東海第二発電所
重大事故等対策
審査会合における指摘事項の回答

平成29年9月21日
日本原子力発電株式会社

1. 審査会合での指摘事項(有効性評価に係る指摘事項)

新設ルートの概要

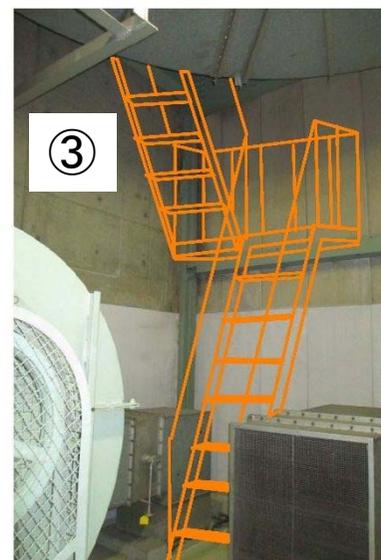
原子炉建屋付属棟における中央制御室へのアクセスルートについて、新設する階段の設計内容を整理した上で、事象が発生した際に着用する防護服や資機材の持ち運び等を考慮してもアクセスルートとして成立することを整理して提示すること。

- ・原子炉建屋付属棟内の新設ルートの概要を次ページ以降のアクセスルート概要図及びアクセスルートの設定図に示す。
- ・新設する階段については防護具を着用した状態で通行可能な通路幅として約60cm以上の幅及び約70°以下の傾斜を確保する。防護具を着用した状態で通行可能であることは類似の階段にて確認しており、また運転員が携行する資機材についてはバックパックに入れ携行することで、携行時の負担を軽減する。通行状況を「類似の階段による通行のイメージ」図に示す。

第1図 中央制御室換気系系統概要図(閉回路循環方式)

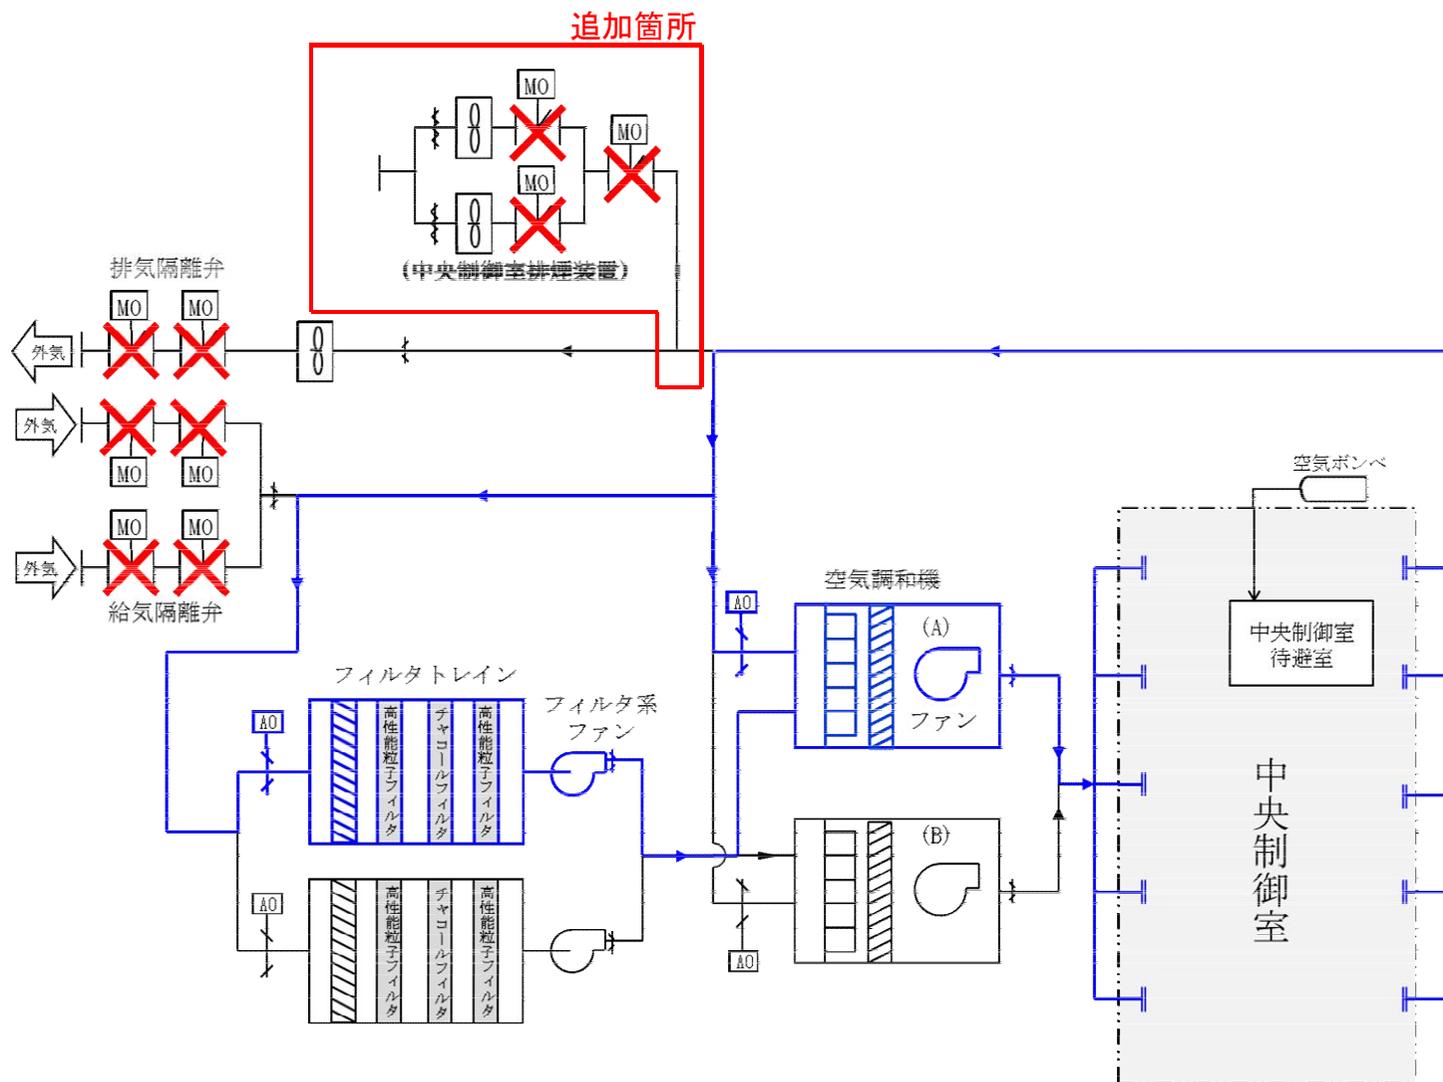
許可基準規則第8条(内部火災)の対応として設置する中央制御室排気・排煙設備が、重大事故等時の中央制御室換気系の満たすべき機能に影響を及ぼさないことを整理して提示すること。

- ・中央制御室排煙装置を反映した中央制御室換気系の系統概要図を第1図に示す。第1図は、事故時の運転モードである閉回路循環方式を示している。
- ・系統概要図に示すとおり、中央制御室排煙装置には多重化された隔離弁を設けることとし、中央制御室換気系が閉回路循環運転中に系統内空気の流出又は外気の流入を遮断する設計とする。これにより、中央制御室排煙装置が中央制御室換気系の機能に悪影響を与えることを防止する。
- ・また、当該隔離弁は全交流動力電源喪失時にも常設代替交流電源設備からの給電が可能な設計とする。

第2図 東海第二発電所災害対策本部 室圧確立時間評価結果

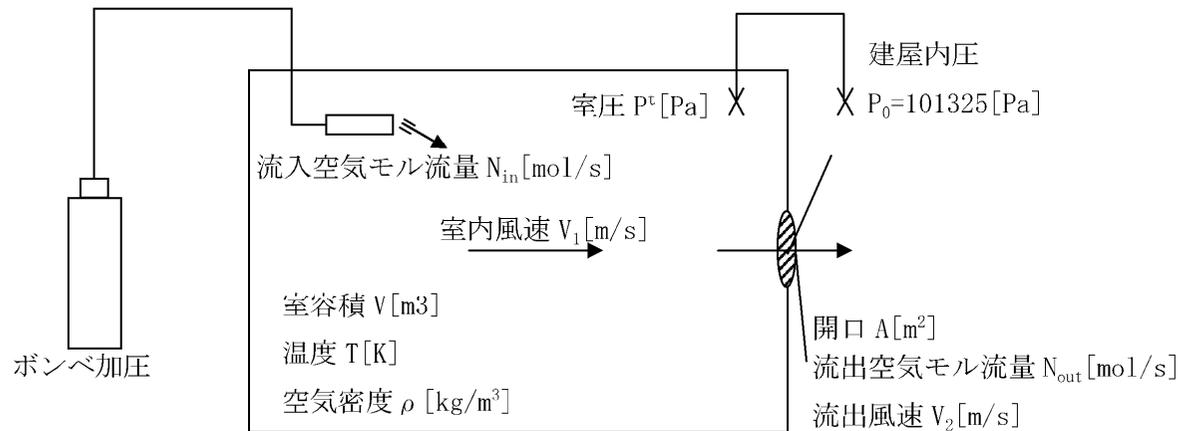
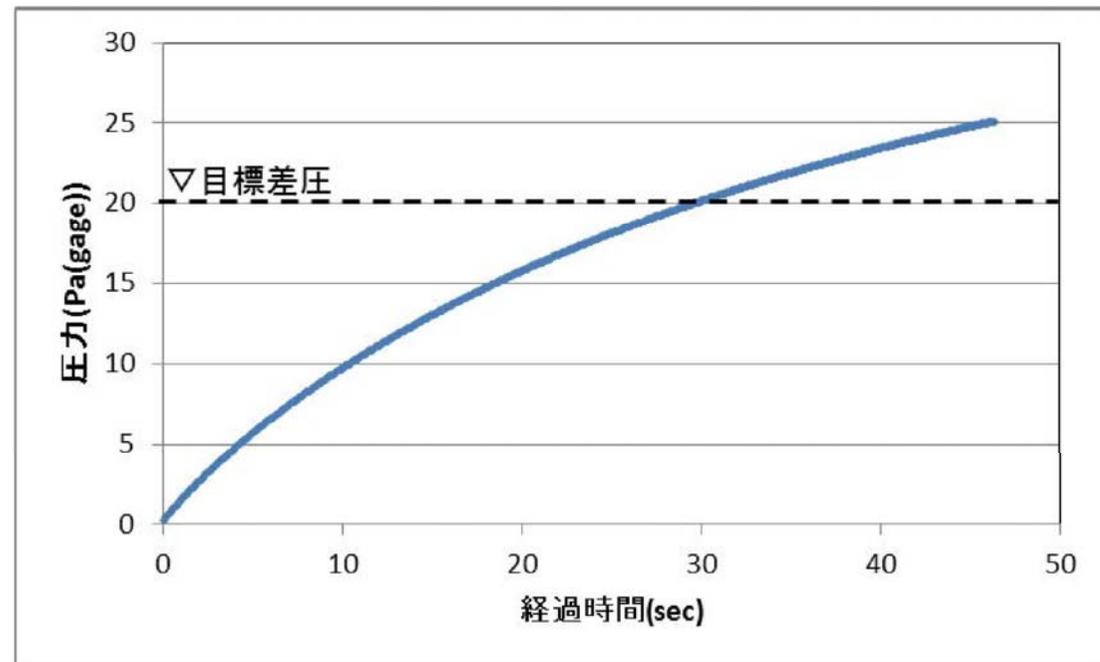
緊急時対策所の加圧に係る操作・完了時間を整理して提示すること。

- ・①式を用いて時間tにおける室圧 P^t より微小時間 Δt 後の室圧 $P^{t+\Delta t}$ を繰り返し計算することで、室圧Pの経過時間を求める。室圧+20Paの確立時間を評価した結果を第2図に示す。

室圧+20Pa確立までの時間は約30秒

【実施体制】

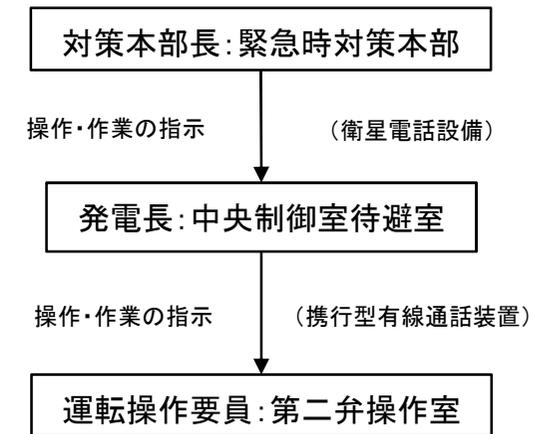
フィルタベントの実施に係る第二弁操作室と中央制御室及び緊急時対策所との連絡手段について、作業の時系列も踏まえて整理して提示すること。

- フィルタベントの実施に係る第二弁操作時の実施体制は右図のとおり。
- 連絡手段は以下のとおり、携行型有線通話装置を用いて中央制御室待避室と第二弁操作室間の操作等の指示、衛星電話設備を用いて緊急時対策所と中央制御室待避室間で対応操作の状況の中継する。

- 作業の時系列はタイムチャートのとおり、中央制御室から中央制御室待避室への移行は、第二弁操作前に準備を行い使用機器は待機状態とすることで、切れ目なく対応可能である。

図3 津波発生から到達までの対応の流れ

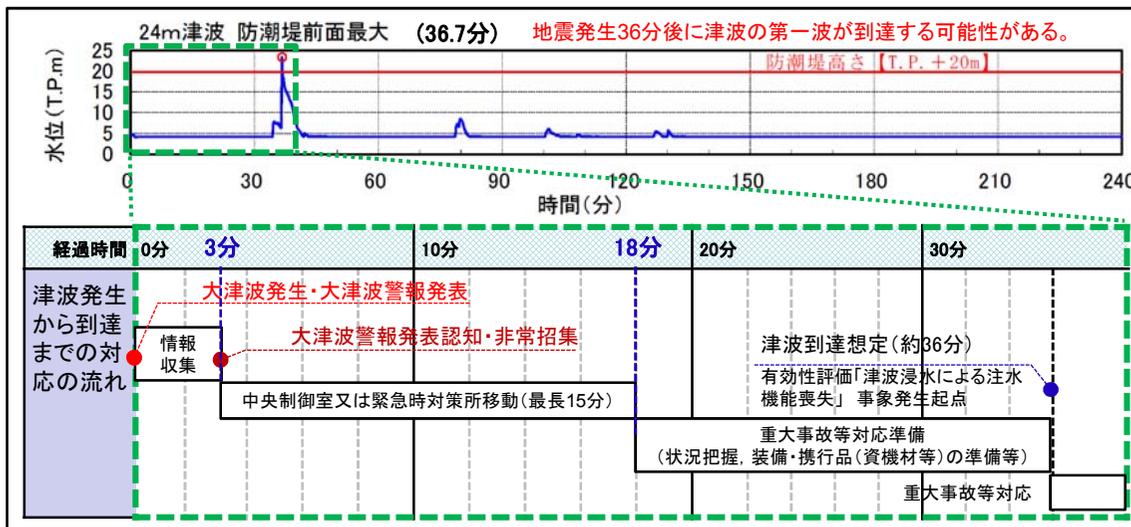
- 事故シーケンスグループ「津波浸水による注水機能喪失」では、敷地に津波が到達した時点¹を事象発生²の起点としているが、実態として、津波が到達するまでは時間遅れがあると考えられるため、その間の対応について整理して提示すること。

- 大津波警報発表後、約3分で大津波警報発表情報を認知し、警戒事態を発令(非常招集)する。
- 警戒事態発令後、発電所構内に常駐する災害対策要員のうち、運転班員は中央制御室、他の要員は緊急時対策所に向かう。(図2)
- 災害対策要員の参集場所までの移動時間は、最長経路でも約15分で到着できる。敷地に遡上する津波が到達(地震発生36分後)するまでの間は、重大事故等対応に備えた対応準備を行う。(図3)
- 重大事故等対応準備として、災害対策要員はプラント状況の把握、津波情報の収集・把握、必要装備の装着・携行品(資機材等)の準備や対応手順の確認を行う。
